DĖL ATSAKYMŲ Į TIEKĖJŲ KLAUSIMUS

2017 m. liepos 7 dieną Įgaliotoji perkančioji organizacija Centrinės viešųjų pirkimų informacinės sistemos (CVP IS) priemonėmis gavo paklausimus dėl pirkimo „T. Narbuto - Saltoniškių gatvių lietaus nuotekynės rekonstrukcijos su valyklos ir taršos monitoringo mazgo įrengimu darbus“ dokumentų paaiškinimo. Pateikiami atsakymai į šiuos klausimus:

Lentelė 2. Vamzdynų vidiniai matmenys.

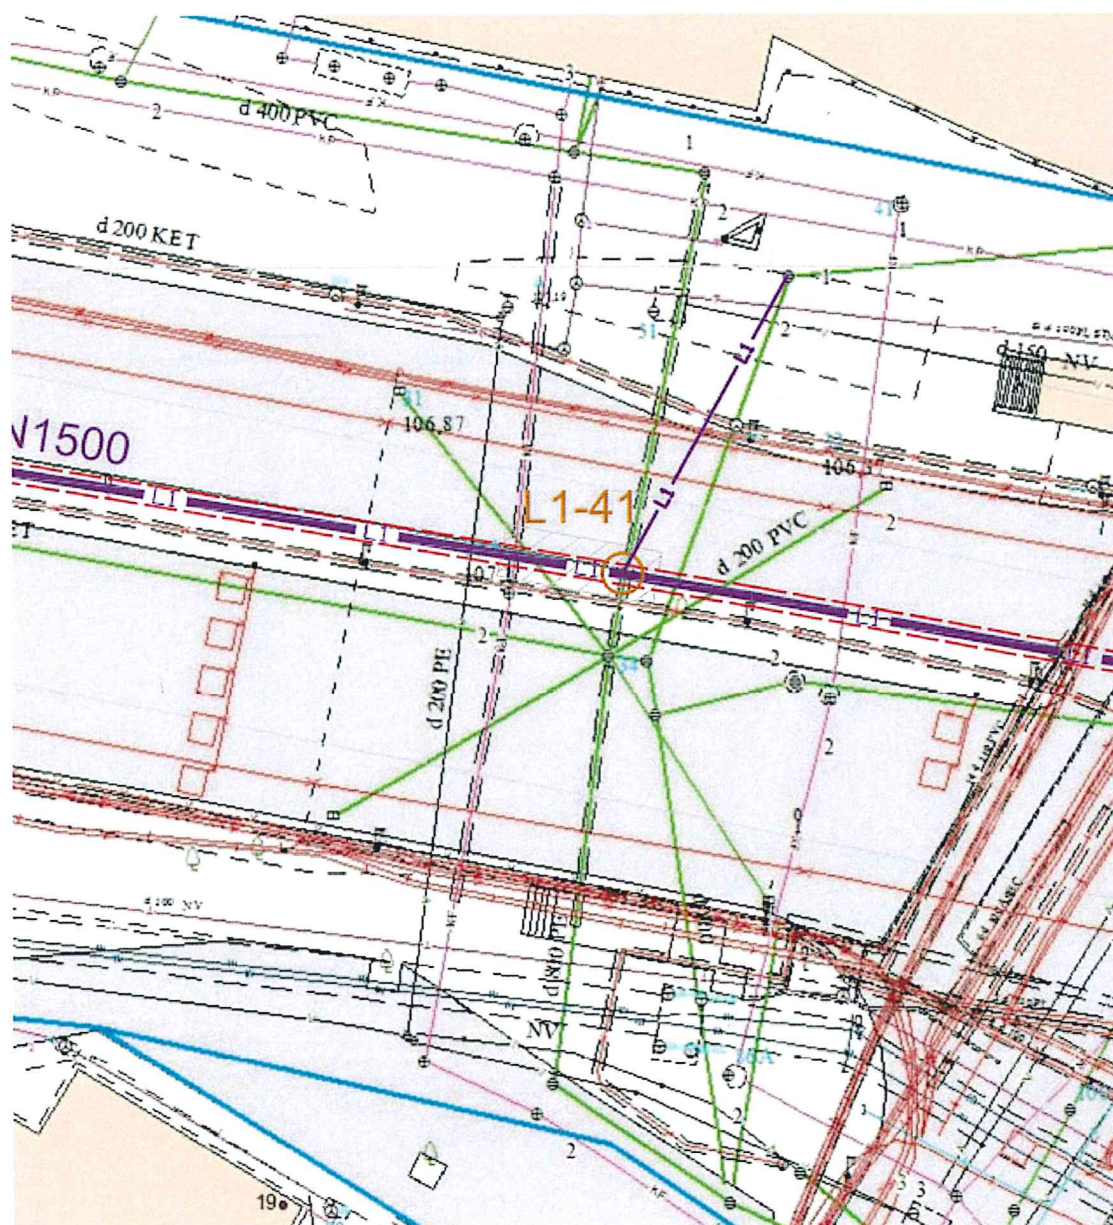
Pirkimo dokumentų III skyriaus Užsakovo reikalavimų skyriaus 1.7.2.2.2.2 „Reikalavimai stiklo pluošto vamzdžiams“ Lentelėje 2 pateikti vamzdynų vidiniai matmenys DN1200, DN1500 ir DN2200 vamzdžiams. Prašome papildyti minėtą lentelę matmenimis DN500 ir DN800 vamzdžiams, kadangi į šio pirkimo apimtį įeina ir šių skersmenų vamzdžių paklojimas.

Pirkimo dokumentų III skyriaus Užsakovo reikalavimų skyriaus 1.7.2.2.2.2 „Reikalavimai stiklo pluošto vamzdžiams“ Lentelė 2 keičiama sekančiai:

Nominalus skersmuo	Minimalus leidžiamas vamzdžio vidinis skersmuo, m	Rekomenduojami stiklo pluošto vamzdžių matmenys		Rekomenduojami betoninių vamzdžių matmenys	
		Išorinis skersmuo, mm	Vidinis skersmuo, mm	Išorinis skersmuo, mm	Vidinis skersmuo, mm
DN1200	1,18	1280	1198	1460	1200
DN1500	1,40	1535	1437	1860	1500
DN2200	2,10	2250	2108	2578	2134
DN500	0,46	501	461	560	500
DN800	0,77	820	770	990	800
